Modulo per la presentazione delle osservazioni per i piani/programmi/progetti sottoposti a procedimenti di valutazione ambientale di competenza statale

ID: Codice procedura (ID_VIP/ID_MATTM):10844

Impianto per la produzione di energia elettrica da fonte eolica, costituito da 6 aerogeneratori della potenza complessiva di 37,2 MW, un sistema di accumulo da 25 MW e relative opere connesse in località "Rempillo" nel comune di Pitigliano (GR).

TESTO DELLE OSSERVAZIONI

Immagine n. 5 Intervisibilità degli impianti eolici della provincia di Viterbo anche in quella di Grosseto, in particolare nel pitiglianese.

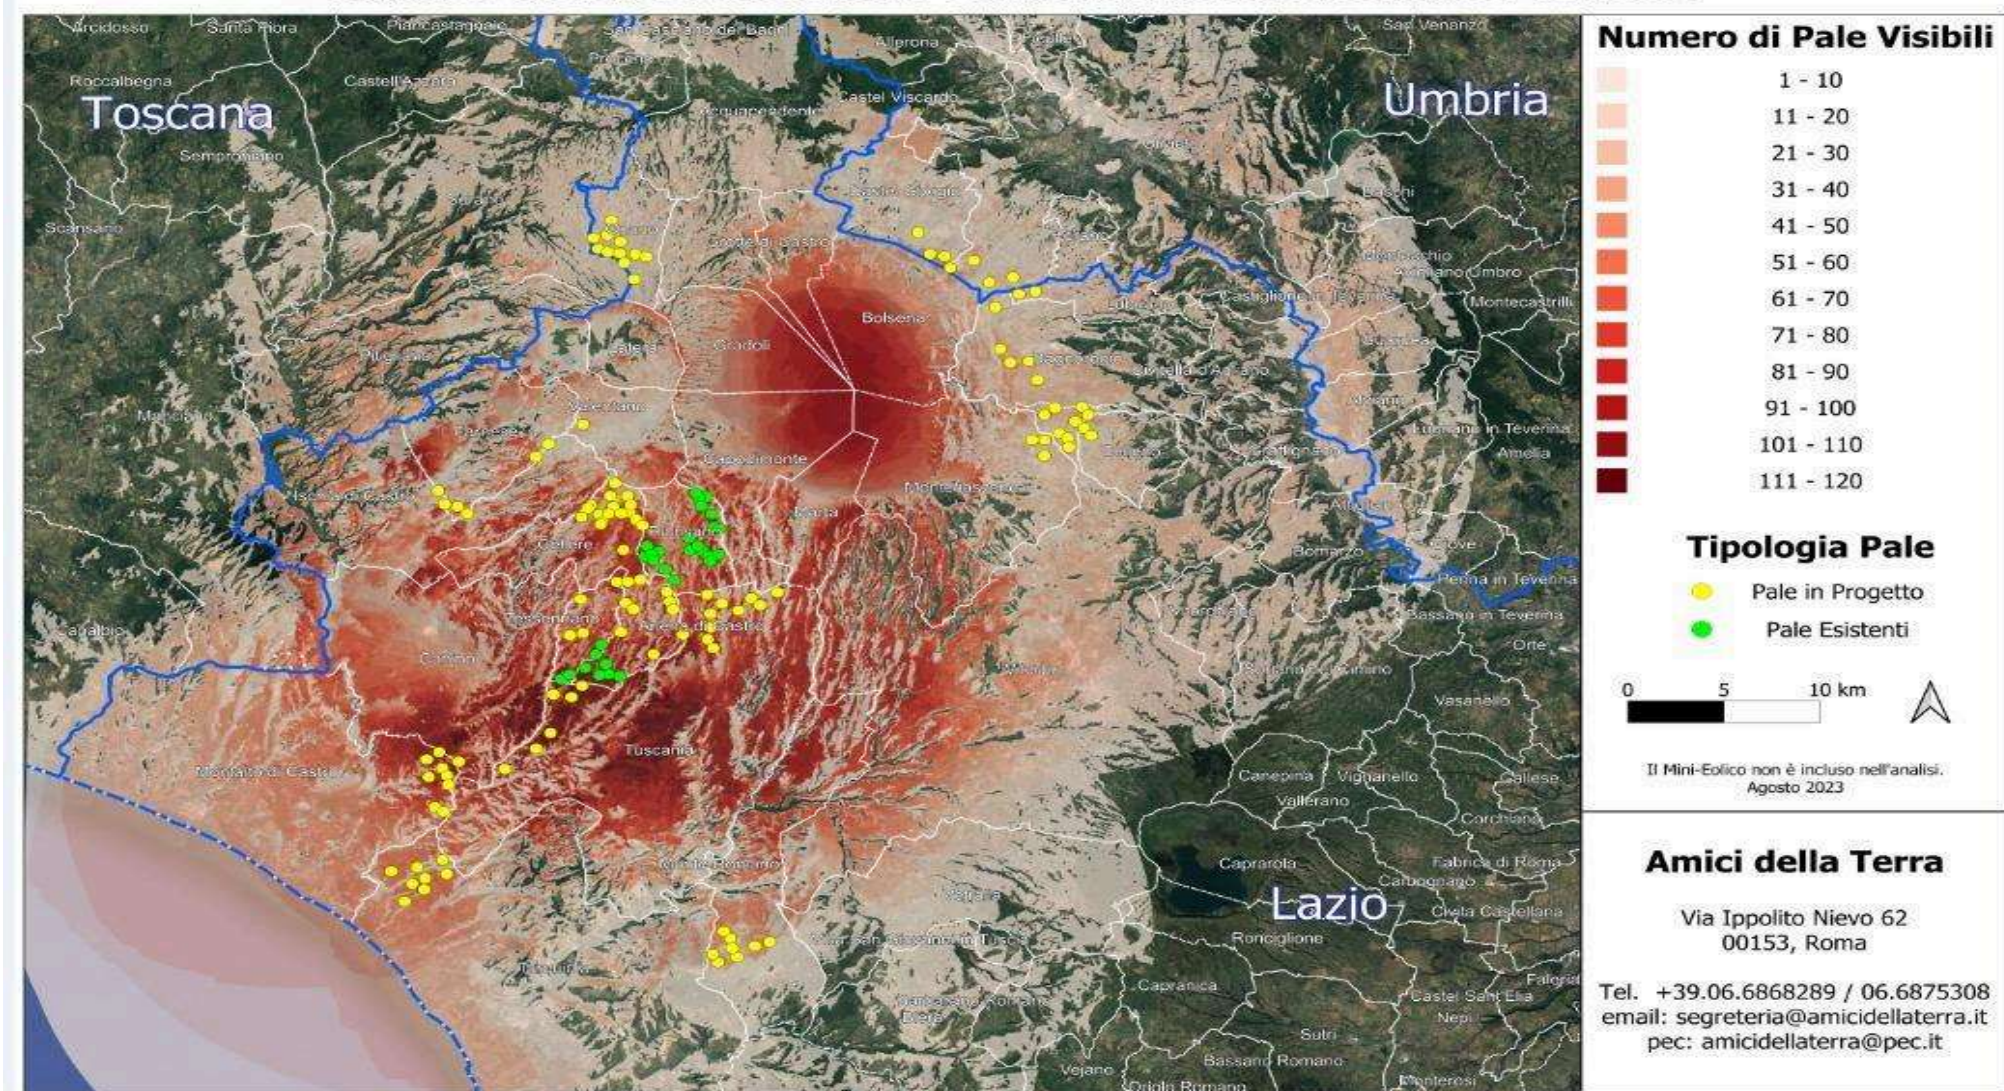
Quindi anche la Regione come Ente deputato dalla normativa nazionale a legiferare sulle aree idonee e non idonee si è espressa riguardo al fatto che abbia assolto ai doveri e alle quote stabilite dal PNIEC e in ambito regionale la provincia di Viterbo è stata quella con il più alto tasso di impianti FER tra tutte e quindi ormai satura ed il cumulo degli impianti FER installati, autorizzati e in progetto rappresenta una **elevata criticità per la sostenibilità ambientale di ulteriori eventuali iniziative,** L'impianto eolico “ Rempillo” pur essendo “esterno al confine provinciale e regionale ma nelle sue immediate vicinanze (a soli 100 metri i primi due aerogeneratori) oltre ad impattare sul territorio e sulle economie di tre Comuni del Lazio (Farnese, Valentano e Latera) si trova nelle fasce di rispetto dei Beni di notevole interesse pubblico come si è evidenziate nelle Osservazioni nn. 1 e 2 e crea anche degli impatti negativi anche sui beni naturalistici come verrà dettagliato nell'Osservazione n. 4. Inoltre andrebbe a sommarsi al già enorme cumulo di impianti eolici e fotovoltaici e geotermici che già creano una elevata criticità ambientale nella provincia di Viterbo e interferiscono anche con il

territorio toscano come si può vedere dalle immagini nn. 4 e 5 dell'Allegato n. 1.
